**OGGETTO: [ID\_10863] Procedimento di Valutazione di Impatto Ambientale ai sensi dell'art.23 del D.Lgs.152/2006 relativa al progetto Parco eolico Nulvi costituito da 12 aerogeneratori della potenza nominale di 6.200 kW ciascuno, per una potenza complessiva del parco di 74,40 MW sito nel Comune di Nulvi (SS). Trasmissione Documentazione Progettuale in risposta alla richiesta di integrazioni.**

# Riscontri alle osservazioni pervenute per il progetto di realizzazione del parco eolico "Nulvi" nel Comune di Nulvi (SS)

**Proponente: Sardegna Nulvi 1 S.r.l.**

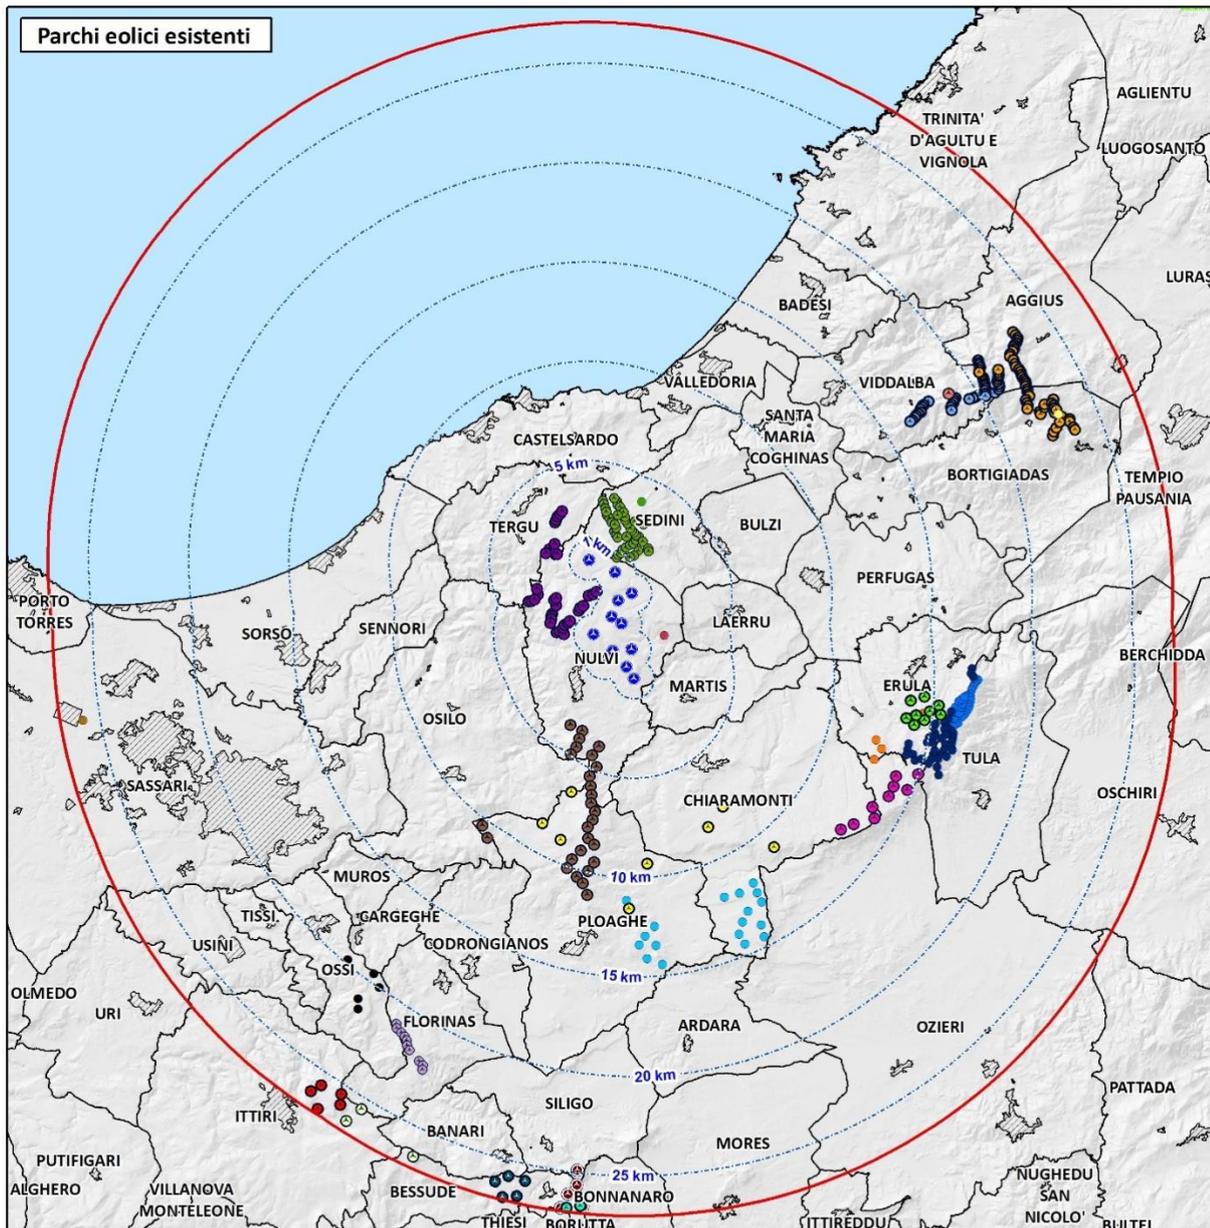
*Non viene preso in considerazione l’impianto di Sedini denominato “littigheddi” costituito da 36 aerogeneratori, per 54 MWp (ENEL) che, di fatto, va quasi a collegarsi con la parte Nord del progetto in questione.*

Il parco “Lu Litigheddu” è stato individuato e considerato nelle valutazioni di impatto, in particolare nei paragrafi “1.2 Cumulo con altri progetti”(pag. 274) e “1.1.1.3 Possibili impatti sul paesaggio” (pag. 36) della relazione “NL\_SIA\_A003 Quadro di riferimento ambientale”.

Figura 01: Localizzazione aree non idonee FER (DGR 59/90 2020).

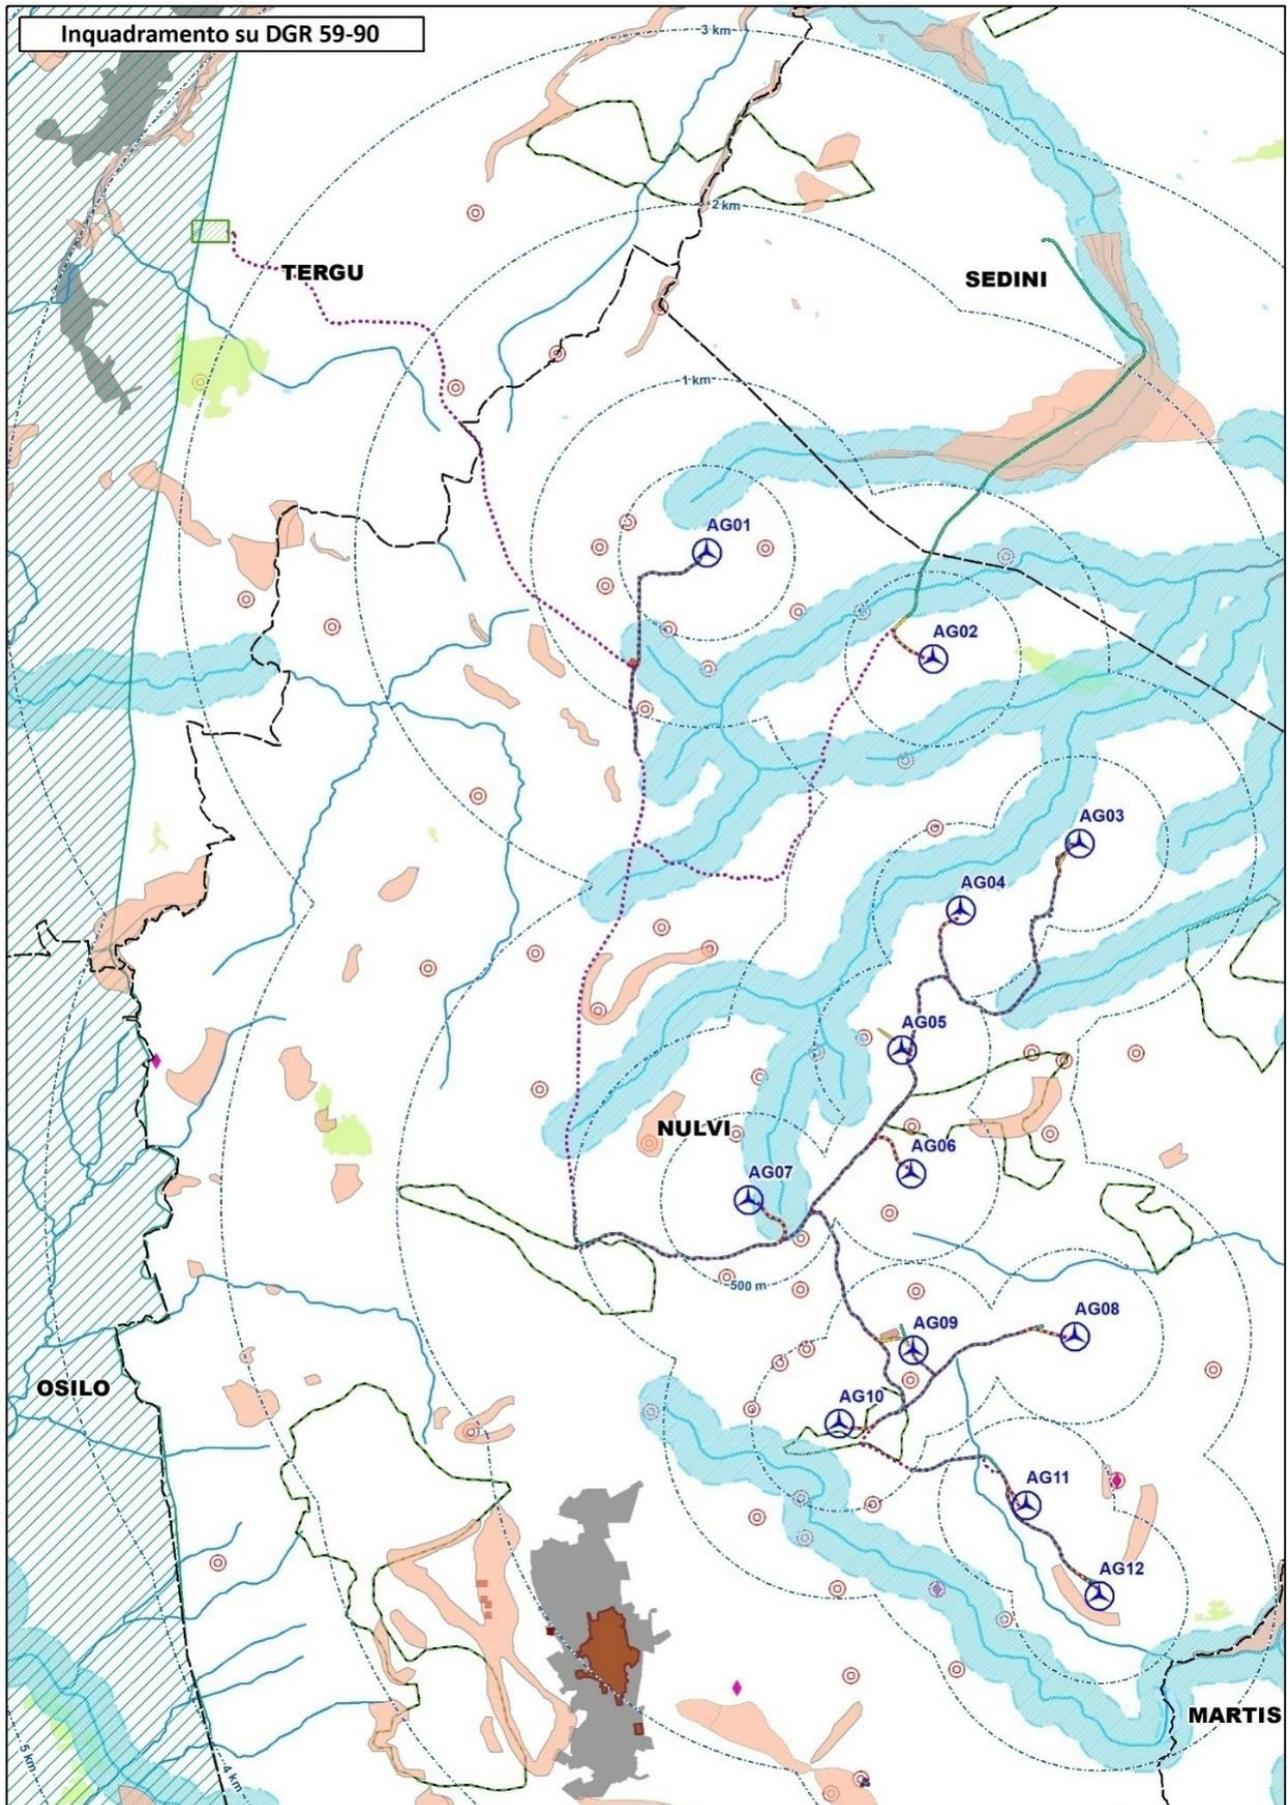
“In accordo con le NTA del PPR, per le aree naturali e seminaturali valgono le prescrizioni indicate rispettivamente agli art. 23 e 26, dove “sono vietati gli interventi edilizi o di modificazione del suolo ed ogni altro intervento, uso od attività suscettibile di pregiudicare la struttura, la stabilità o la funzionalità ecosistemica o la fruibilità paesaggistica”. **Tuttavia, si evidenzia che all'art. 112 del Piano, riguardante gli impianti energetici, le NTA rimandano alla Regione la necessità di elaborare uno studio specifico per l'individuazione delle aree idonee all'installazione degli impianti eolici. Lo studio, svolto negli scorsi anni, ha dato vita alla D.G.R. 59/90 del 27.11.2020 riguardante l'individuazione delle aree non idonee**

Le turbine ricadenti su aree naturali e seminaturali sono le AG01, 03, 04 e 06. Al paragrafo 4.2.1 del Quadro Programmatico è stata analizzata la coerenza del progetto con la D.G.R. 59/90, rilevando che la sola AG06 ricade all'interno dell'area a gestione speciale dell'Ente Foreste di Nulvi e su aree indicate dal PPR come aree naturali caratterizzate da bosco e macchia, mentre le restanti turbine AG01, 03 e 04 ricadono su aree non caratterizzate da aree non idonee. Si attendono gli accertamenti da parte del Corpo Forestale sulla reale presenza di zone boscate in corrispondenza della AG06.

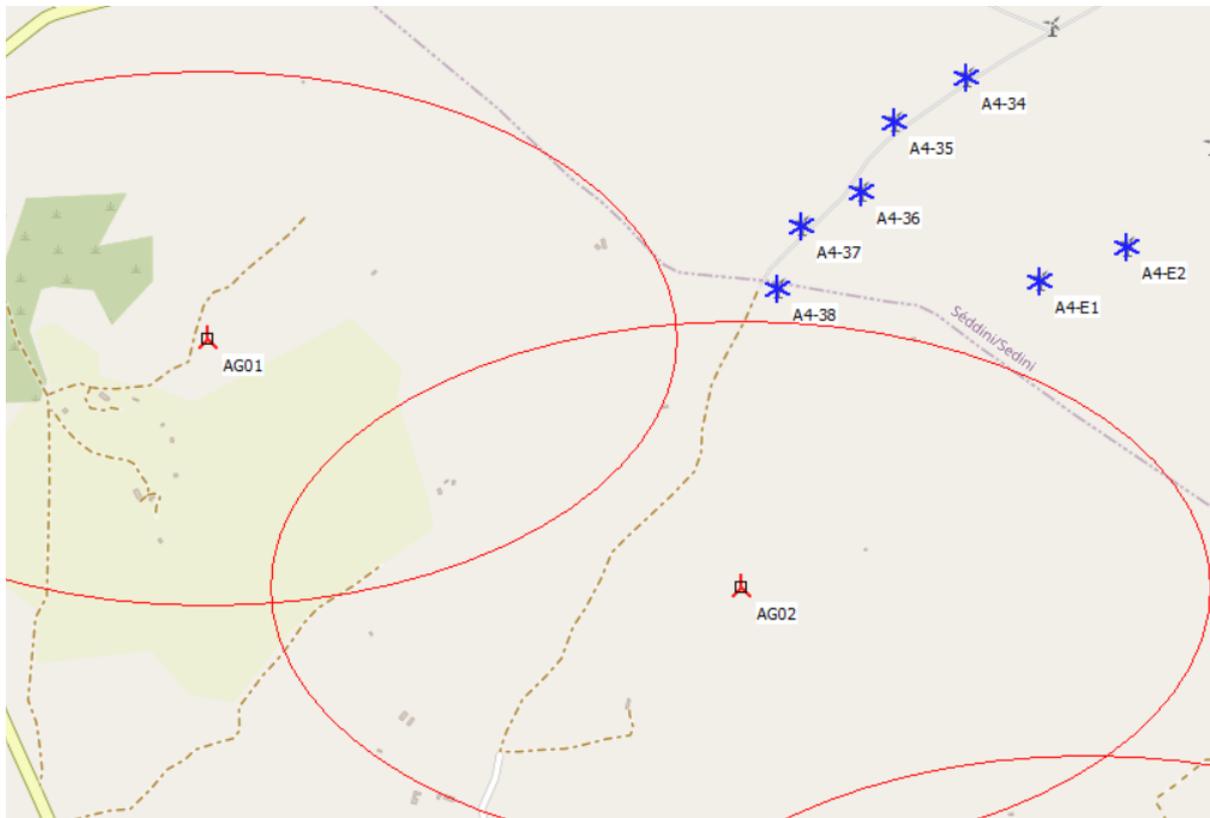
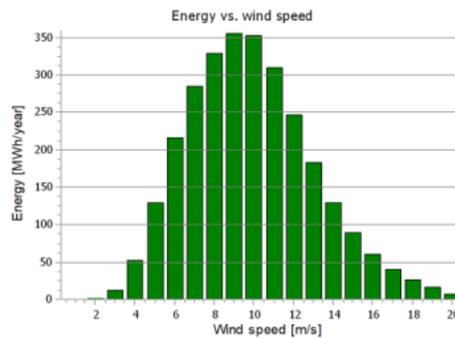
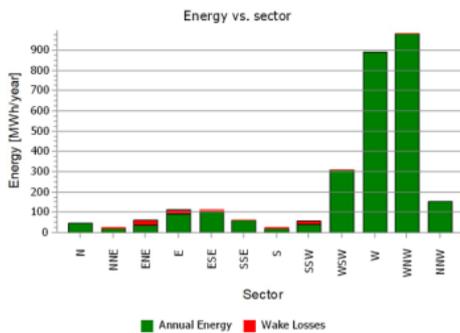
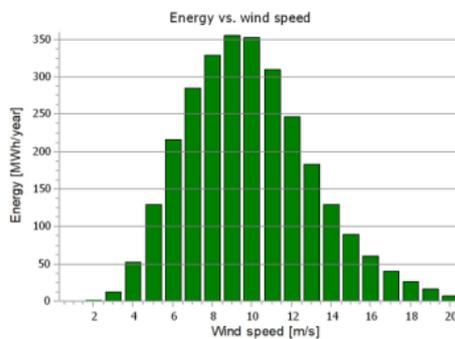
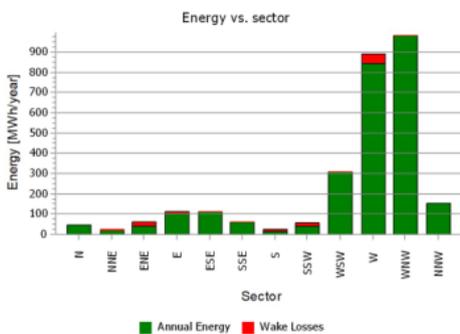
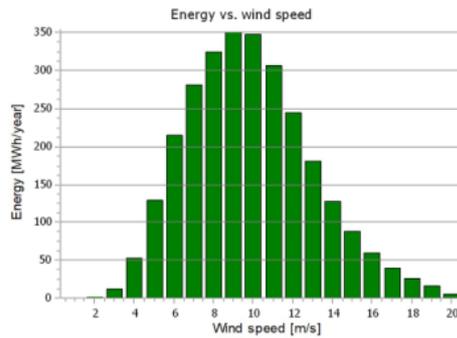
La Società Enel Green Power Italia S.r.l. (EGPI) si oppone al rilascio del titolo autorizzativo ovvero, in subordine, richiede una revisione del progetto in iter autorizzativo, anche in ragione dello svolgimento

a) di una necessaria analisi di dettaglio sulla producibilità delle turbine EGPI che si trovano in prossimità del progetto in sviluppo;

La proponente ha effettuato l'analisi di dettaglio per la valutazione delle effettive perdite connesse alla realizzazione delle WTG del nuovo impianto eolico costruendo un modello matematico che riproducesse l'esercizio contemporaneo di entrambi i parchi eolici. Non si evince alcuna interferenza significativa e la migliore dimostrazione è riportata nelle figure seguenti, in cui si evince come già le turbine più vicine non modifichino sostanzialmente la capacità di produrre energia stante le stesse condizioni anemologiche.

La seguente figura mostra, oltre alla posizione reciproca delle suddette turbine eoliche, anche in rosso le ellissi che rappresentano la distanza di 7 volte il diametro nella direzione prevalente e 4 volte il diametro nella direzione perpendicolare. Già questo dato dimostra come i due parchi eolici non siano in reciproca interferenza.

Nel seguito, si mostrano i risultati delle simulazioni effettuate con il software WindPRO e WAsP mettendo a confronto le turbine di EGPI in configurazione indisturbata e in presenza del parco del proponente.

Le perdite per effetto scia, la parte rossa nell'istogramma a sinistra, sono pressoché identiche e ciò è confermato anche dalla produzione calcolata dal modello che si differenzia di ca. 35MWh, ampiamente all'interno dell'incertezza della modellistica utilizzata.
